3262.02 (werknummer)	project	TRINITY BUILDINGS AMSTERDAM
	tekening	DEFINITIEF ONTWERP UITWERKING BRUG
BE06.01 (bladnummer)	schaal	1:200
	versie 1	17-04-2020 — WR
	versie	28-08-2020 — WR

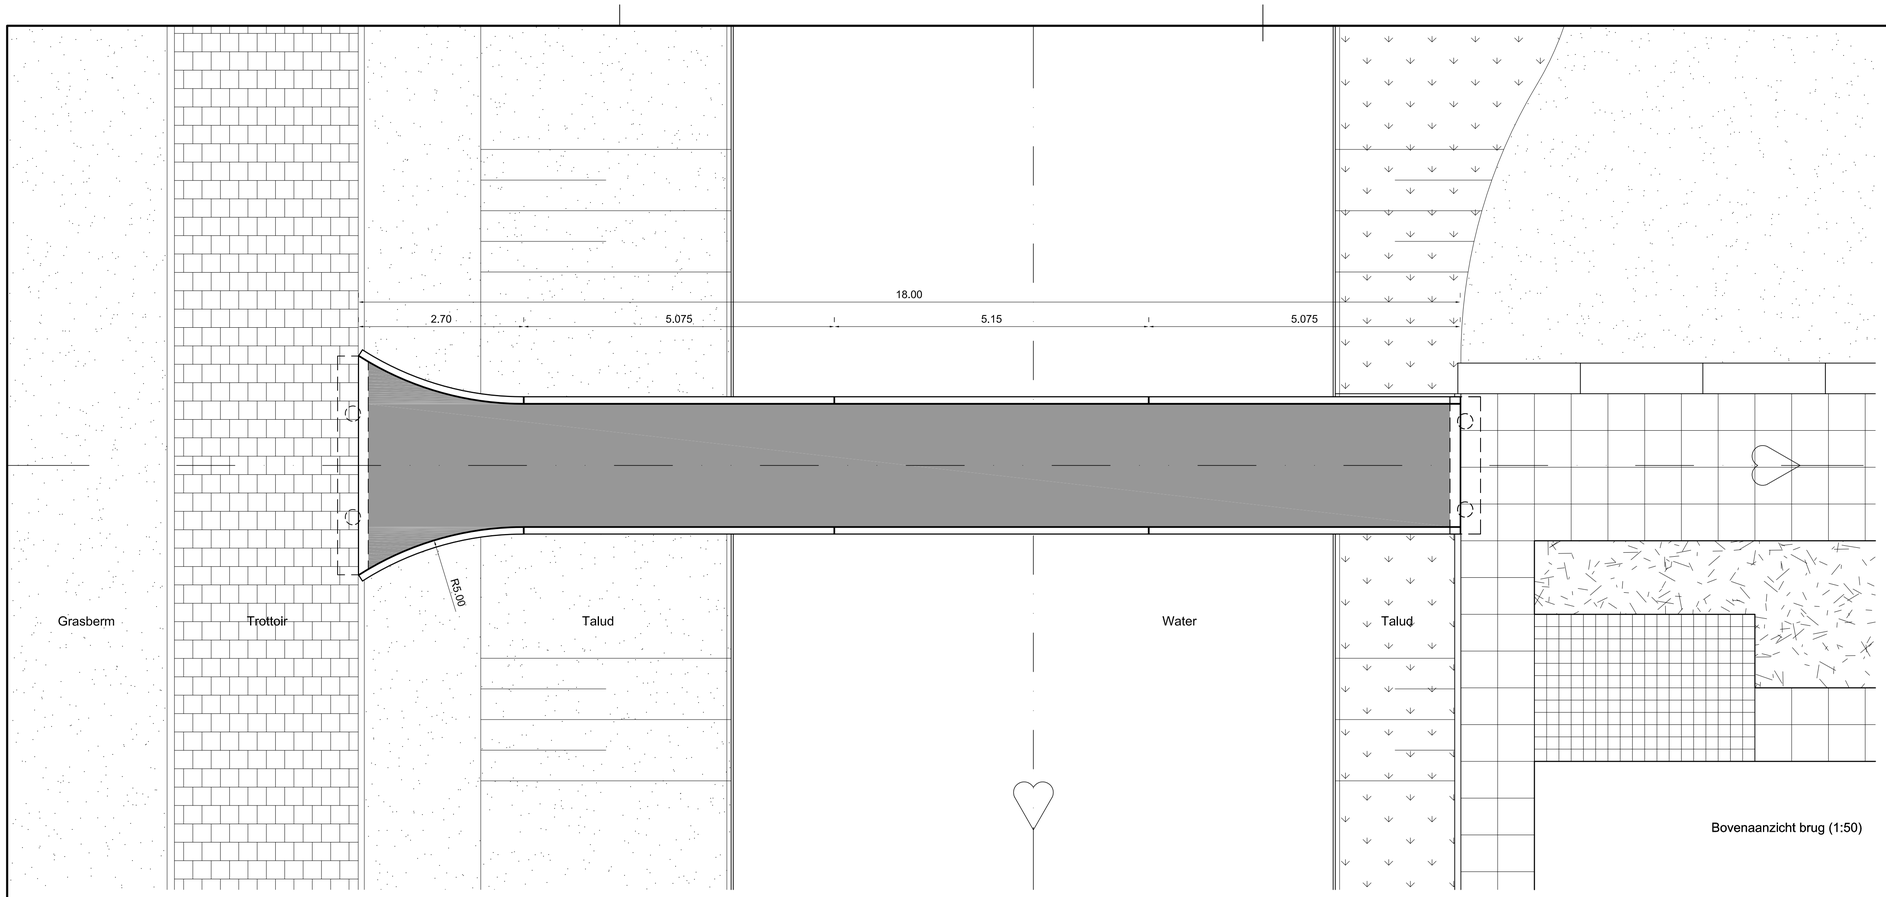
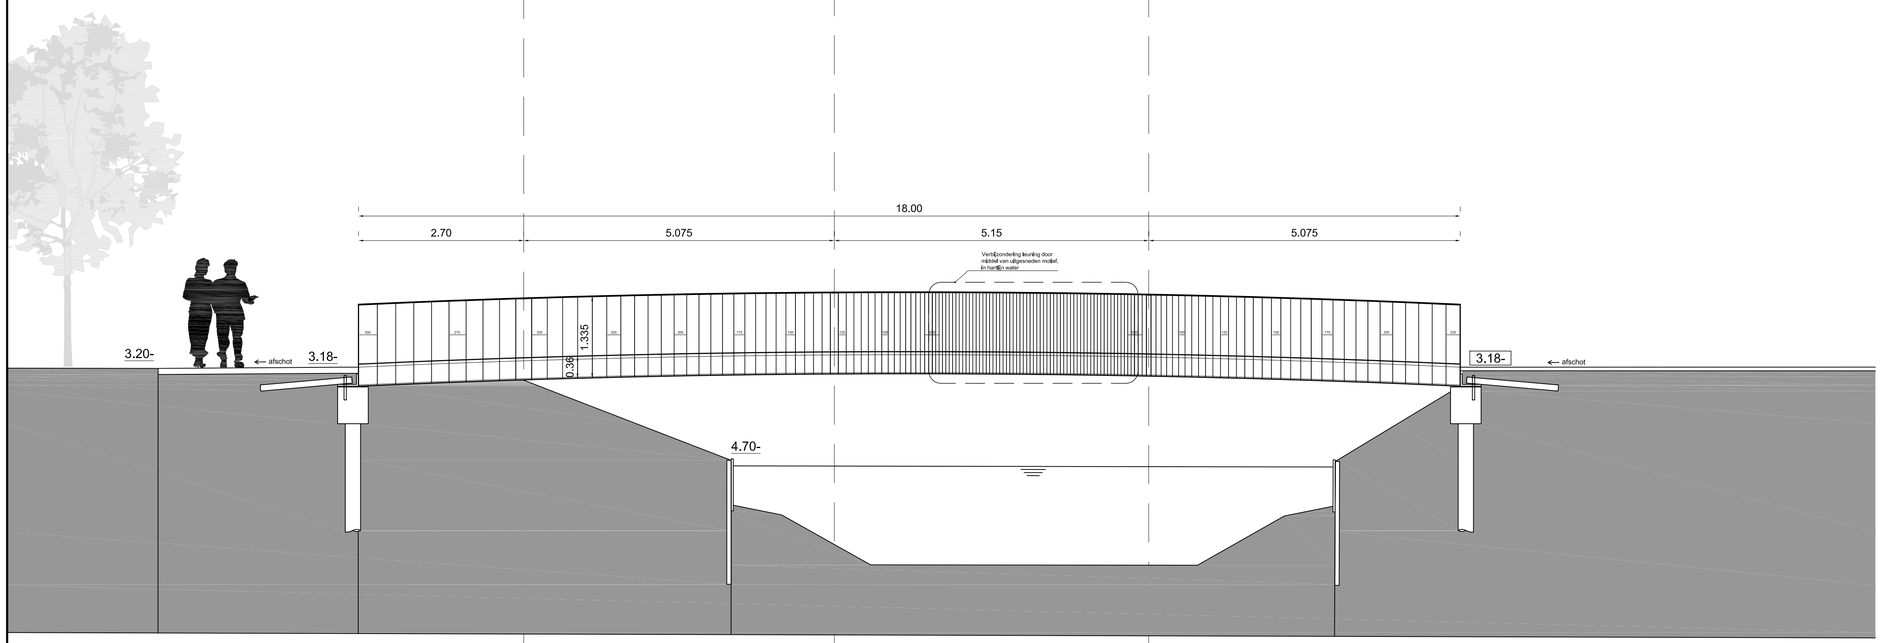
Wijzigingen t.o.v. stand dd. 08-05-2020
* Vorm brug aangepast; verbreding aanlanding (uitwaaieren)
* Lengte brug aangepast; aanlanding verder in openbare ruimte
* Verdeling lamellen aangepast; hartlijn=middelpunt gracht (asymmetrisch uitgezet)
